**ΣΤΑΘΕΡΕΣ ΣΥΓΚΟΙΝΩΝΙΕΣ ΜΟΝΟΠΡΟΣΩΠΗ Α.Ε.**

**ΔΙΑΓΩΝΙΣΜΟΣ ΤΔ-156/21**

**ΑΝΑΒΑΘΜΙΣΗ ΣΥΡΜΩΝ ΤΗΣ ΓΡΑΜΜΗΣ 1**

**ΤΕΥΧΟΣ ΔΙΕΥΚΡΙΝΙΣΕΩΝ**

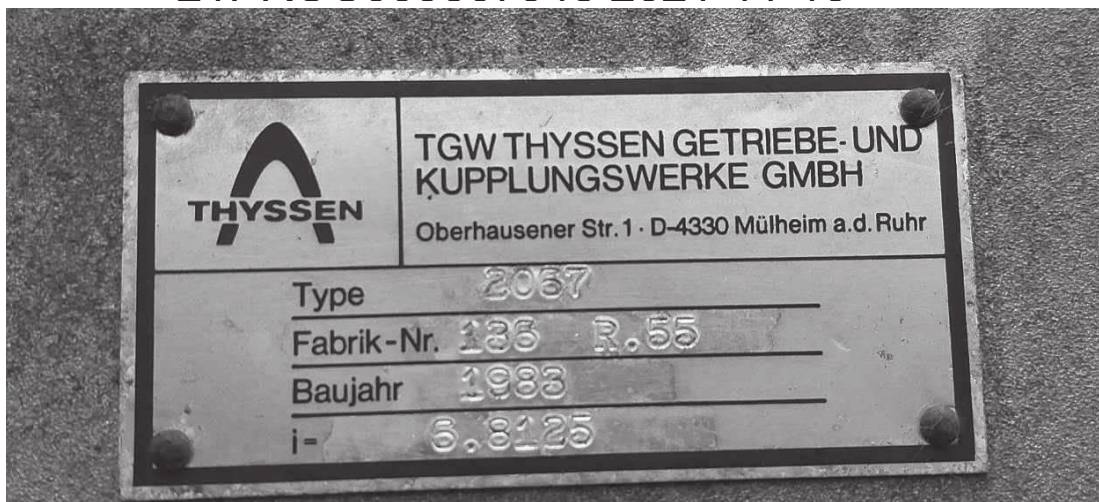
Σύμφωνα με την περιγραφή σχετικά με τη μηχανική πέδηση, τα ελατήρια πέδησης θα πρέπει να αντικαθίστανται και οι κύλινδροι να επισκευάζονται. Θα πρέπει να επισκευαστούν ή να αντικατασταθούν και τα caliper units ή μόνο τα brake pads?

Στο άρθρο 9.4 ζητείται αντικατάσταση του μηχανισμού αυτορρύθμισης. Αυτός είναι ένα ουσιαστικό μέρος του κυλίνδρου που δεν αντικαθίσταται κατά τη διάρκεια των εργασιών, οπότε αφού θα αντικατασταθεί ο μηχανισμός δεν θα ήταν πιο βολικό να αντικατασταθεί ολόκληρος ο κύλινδρος. Θα μπορούσε η ΣΤΑΣΥ να μας ενημερώσει επί αυτού?

Θα πρέπει να επισκευαστούν ή να αντικατασταθούν και τα caliper units. Στις τεχνικές προδιαγραφές αναφέρονται ως μοχλικά της πέδης.

Κατά την διάρκεια επισκευής των κυλίνδρων επισκευάζεται και ο μηχανισμός αυτορρύθμισης. Η επισκευή περιλαμβάνει την αντικατάσταση των περισσότερων βασικών εξαρτημάτων του μηχανισμού, όπως αυτά φαίνονται στην ακόλουθη φωτογραφία, καθώς και των αναλωσίμων ελαστομερών, κλπ.

Εναλλακτικά μπορούν να αντικατασταθούν οι κύλινδροι της πέδης, χωρίς τροποποίηση του οικονομικού αντικειμένου.

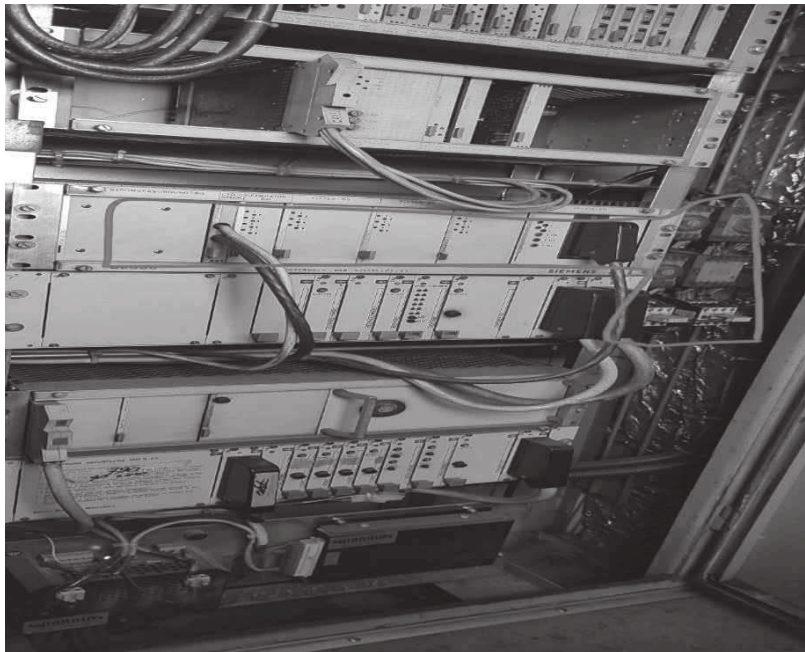
Παρακαλούμε όπως δοθούν διευκρινίσεις σχετικά με τον εξοπλισμό δοκιμών εργαστηρίου για το σύστημα θυρών (έλεγχος πνευματικού πάνελ, μηχανισμός κίνησης). Ζητείται μια τράπεζα δοκιμής όπου ένα πνευματικό πάνελ ή ένας μηχανισμός ενεργοποίησης της θύρας είναι συνδεδεμένος και δοκιμάζεται η σωστή λειτουργία? ή είναι αποδεκτή η υλοποίηση μιας λειτουργίας που δοκιμάζει το πνευματικό πάνελ και τον μηχανισμό που είναι τοποθετημένα στο συρμό;

Το δοκιμαστήριο θα πρέπει να έχει αναρτημένο ένα μηχανισμό όμοιο με αυτόν που θα είναι τοποθετημένος στο συρμό. Με πάνελ χειρισμού θα πρέπει ο μηχανισμός να δέχεται εντολές και να προσομοιώνεται η κίνηση ανοιγοκλεισίματος της πόρτας, όπως στο συρμό. Ο τεχνικός θα μπορεί να τοποθετεί μέρη του μηχανισμού όπως είναι ο κύλινδρος, οι οριοδιακόπτες, πνευματικές βαλβίδες κλπ. και να διαπιστώνει την ορθή λειτουργία τους.
